Znak sprawy: GP-KR.030.18.2021.BZ1

**W sprawie: poprawy bezpieczeństwa na ul. Meissnera**

1. Rysunek sprawdzający pole widoczności na ruszanie z miejsca zatrzymania

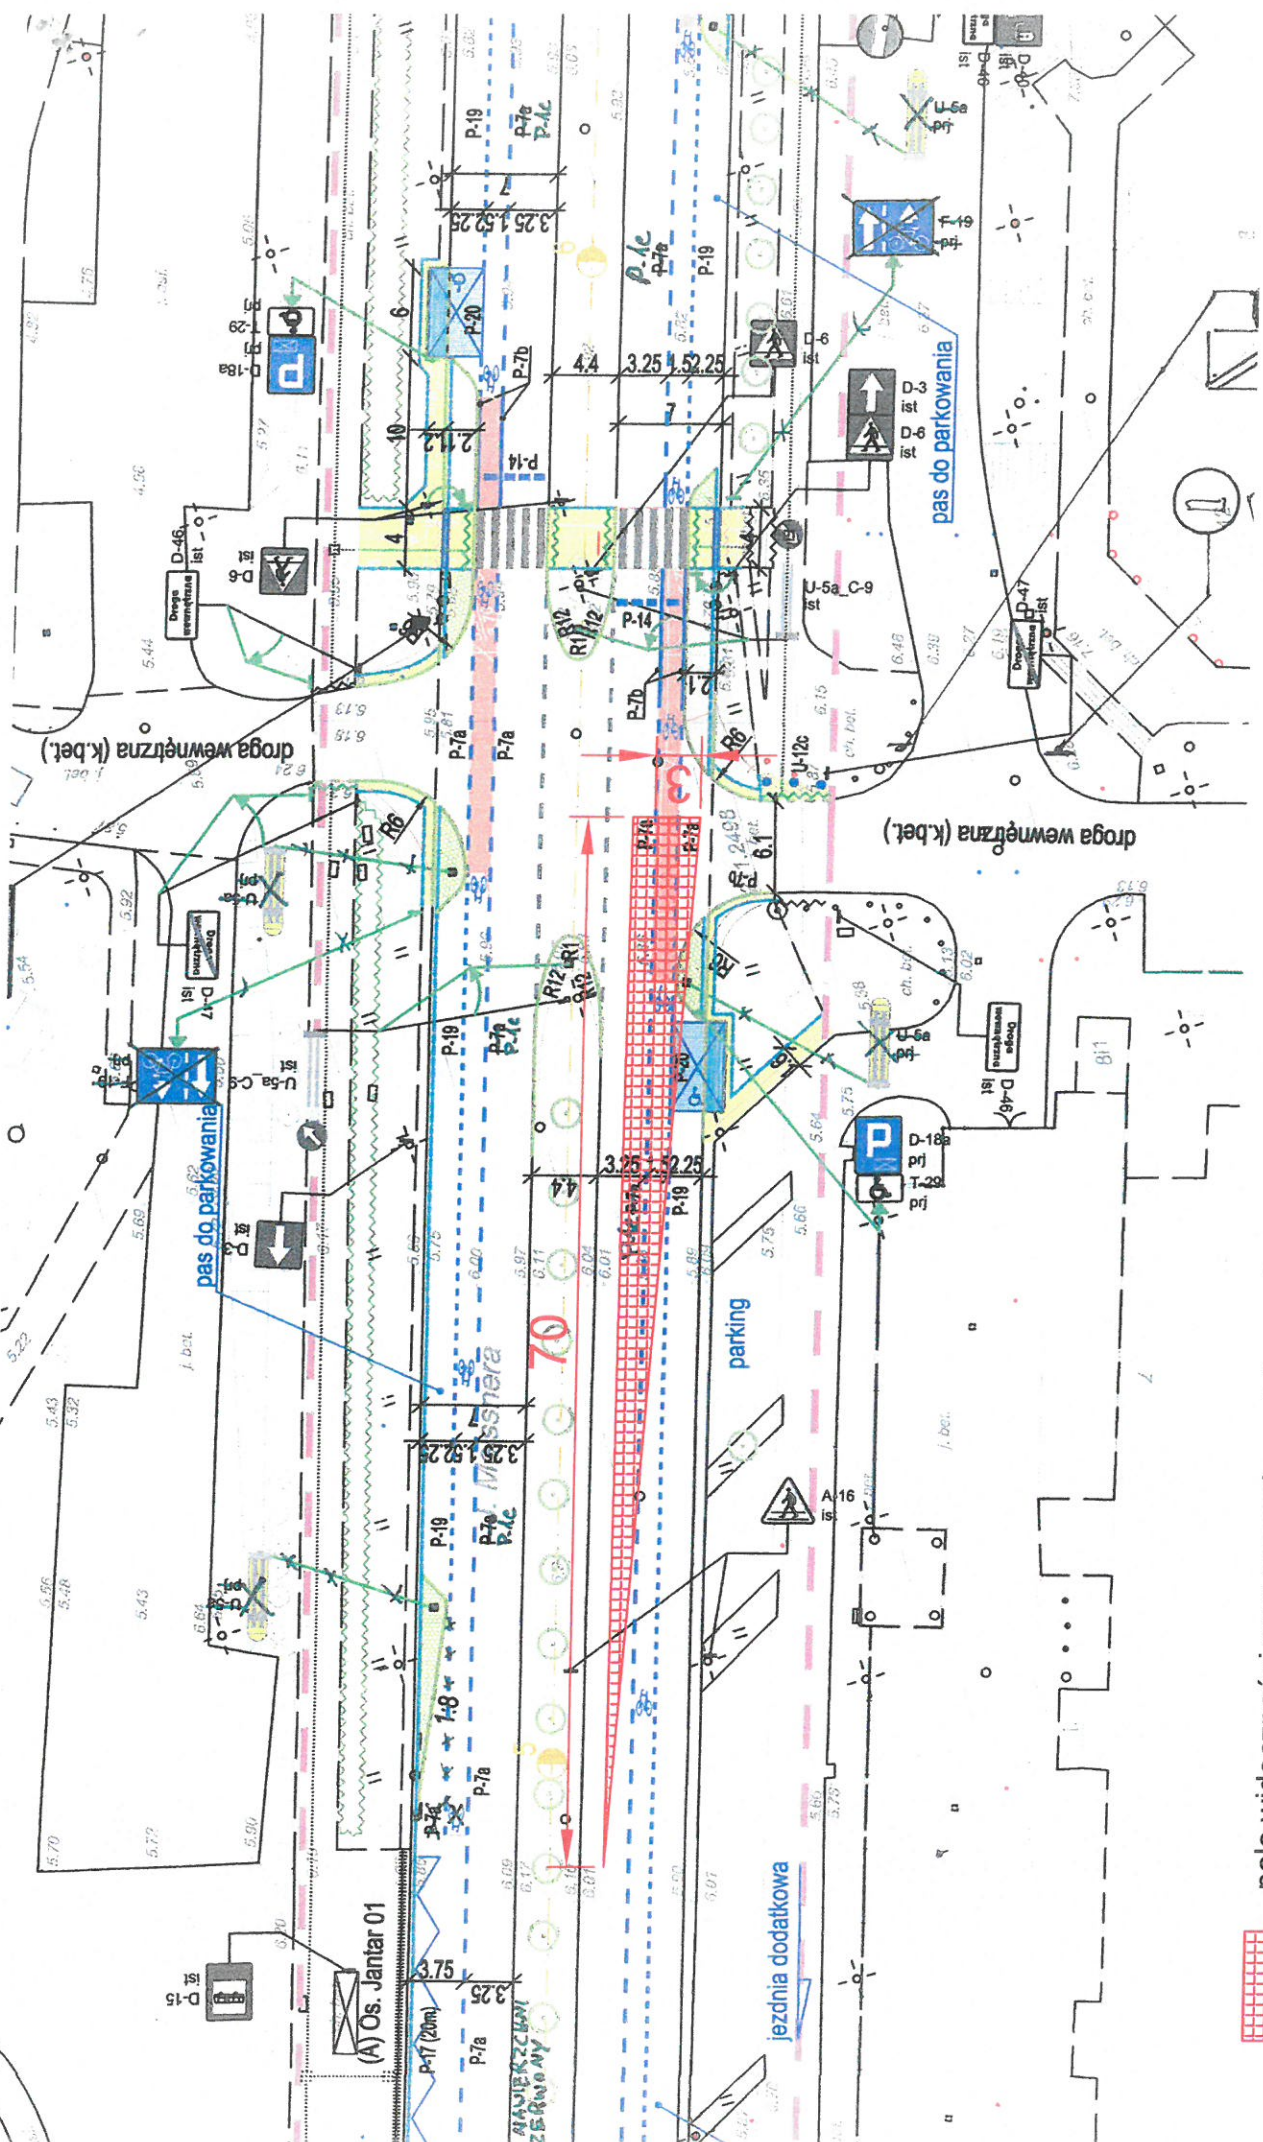
Odpowiadając na oświadczenie z dnia 13 stycznia 2021r. dotyczące poprawy bezpieczeństwa przy wyjeździe z drogi wewnętrznej obsługującej posesje Meissnera 1/3 i Meissnera 7/11 uprzejmie informuję, że zatwierdzony projekt organizacji ruchu jest zgodny z obowiązującymi przepisami prawa. Zgodnie z Rozporządzeniem Ministra Transportu i Gospodarki Morskiej z dnia 2 marca 1999 r. w sprawie warunków technicznych, jakim powinny odpowiadać drogi publiczne i ich usytuowanie połączenie drogi z drogą nie będącą drogą publiczną, w tym przypadku drogą wewnętrzną, jest rozumiane jako zjazd. Według ww. Rozporządzenia zjazd nie jest skrzyżowaniem. Wspomniany przez Pana w oświadczeniu art. 49 ust. 1 ustawy – Prawo o ruchu drogowym zakazuje zatrzymywania się w odległości 10m od skrzyżowania i nie dotyczy zjazdów. Przy włączeniu się do ruchu powyższe Rozporządzenie zaleca sprawdzenie pola widoczności przy ruszaniu z miejsca zatrzymania.

Mając jednak na uwadze zgłaszane wątpliwości, ponownie zostanie przeanalizowana możliwość dodatkowego odsunięcia miejsc postojowych od przedmiotowego zjazdu.
